S7-1200

2016 年 9 月版 S7-1200 系统手册更新

S7-1200 文档更新概述

STARTUP 和 RUN 模式下的 CPU 行为

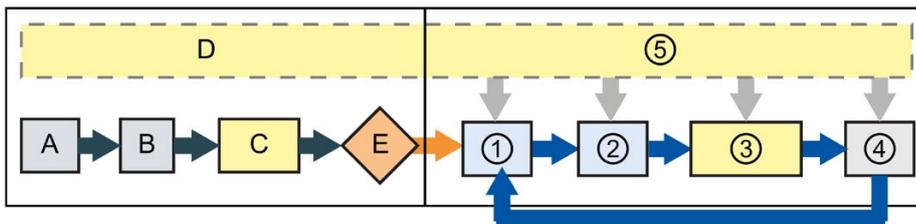
章节 5.1.1“CPU 的工作模式”包含对 STARTUP 行为的错误描述。

在 STARTUP 和 RUN 模式下，CPU 执行下图所示的任务：

- A 将物理输入的状态复制到 I 存储器
- B 将 Q 输出（映像）存储区初始化为零、上一个值或组态的替换值将 PB、PN 和 AS-i 输出设为零
- C 将非保持性 M 存储器和数据块初始化为其初始值，并启用组态的循环中断事件和时钟事件。执行启动 OB。
- D 将所有中断事件存储到要在进入 RUN 模式后处理的队列中
- E 启用 Q 存储器到物理输出的写入操作

- ① 将 Q 存储器写入物理输出
- ② 将物理输入的状态复制到 I 存储器
- ③ 执行程序循环 OB
- ④ 执行自检诊断
- ⑤ 在扫描周期的任何阶段处理中断和通信

解决办法

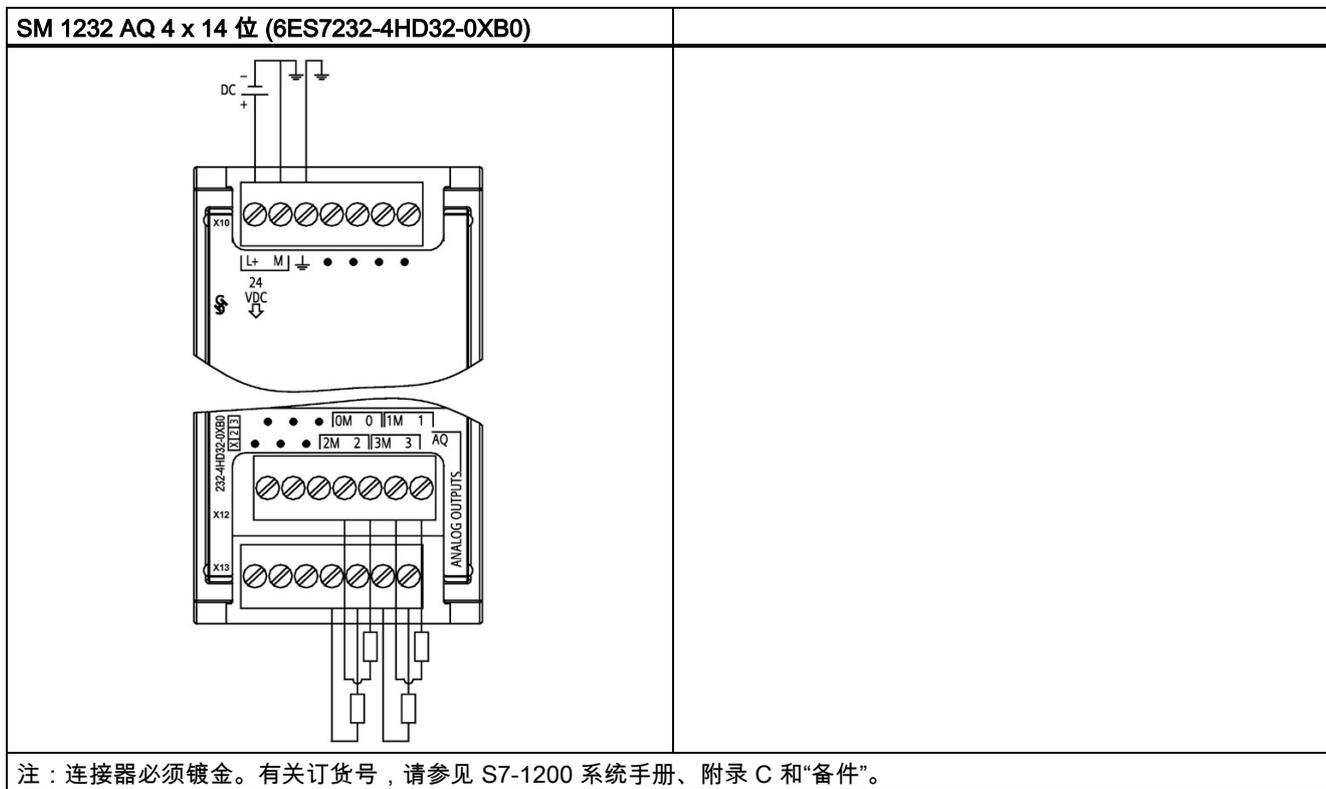
当控制逻辑反向时，CPU 不能正确处理“OverwriteInitialOutputValue”的符号。仅当控制逻辑反向时（“Config.InvertControl”= TRUE），这两种情况都会发生该问题。由于 PID_3Step 不含“IntegralResetMode”或“PIDCtrl.PIDInit”变量且 PID_Temp 没有控制逻辑反向，该问题只关系到 PID_Compact。

解决办法是当控制逻辑反向处于活动状态时，改变“OverwriteInitialOutputValue”参数的符号。在上述示例中，“OverwriteInitialOutputValue”参数值为 -40，则所需“输出”值约为 40.0。

表格 12 SM 1234 AI 4 x 13 位/AQ 2 x 14 位 (6ES7234-4HE32-0XB0) 的接线图

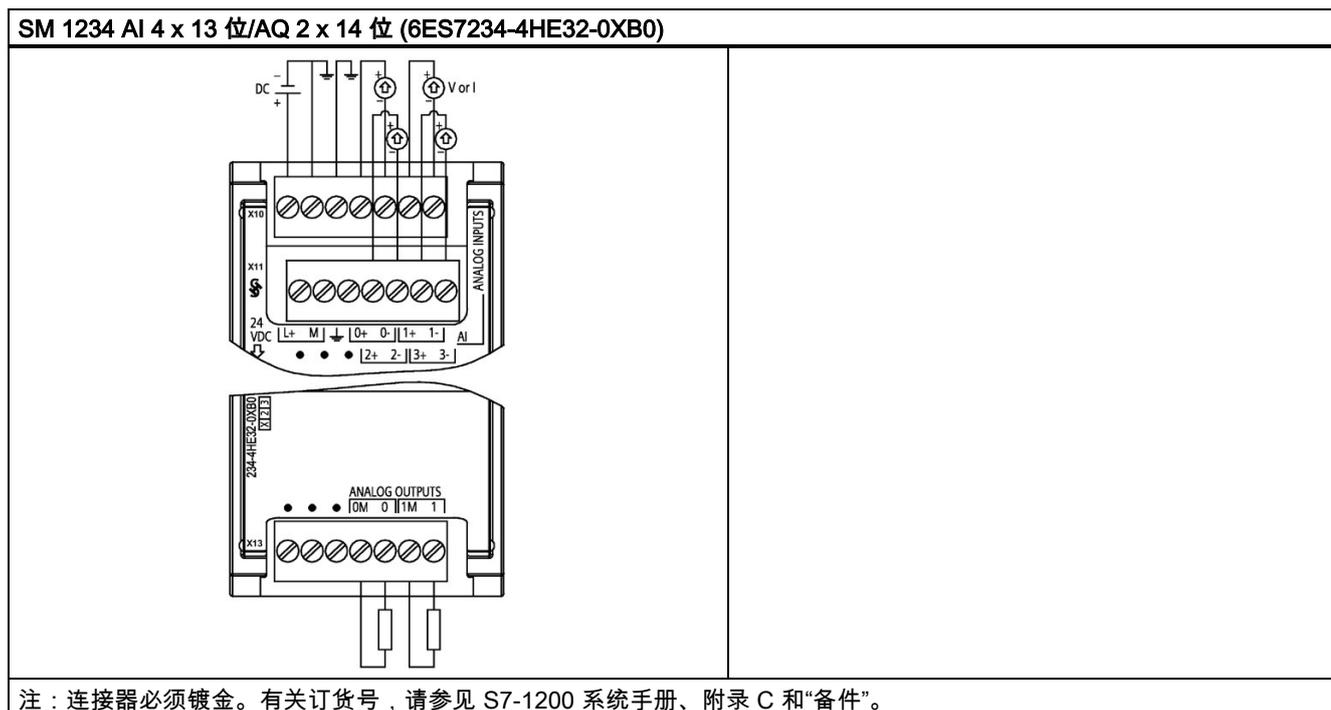
以下模拟量信号模块的接线图和连接器引脚位置已更正：

- SM 1232 AQ 4 x 14 位 (6ES7232-4HD32-0XB0)
- SM 1234 AI 1234 AI 4 x 13 位/AQ2 x 14 位 (6ES7234-4HE32-0XB0)
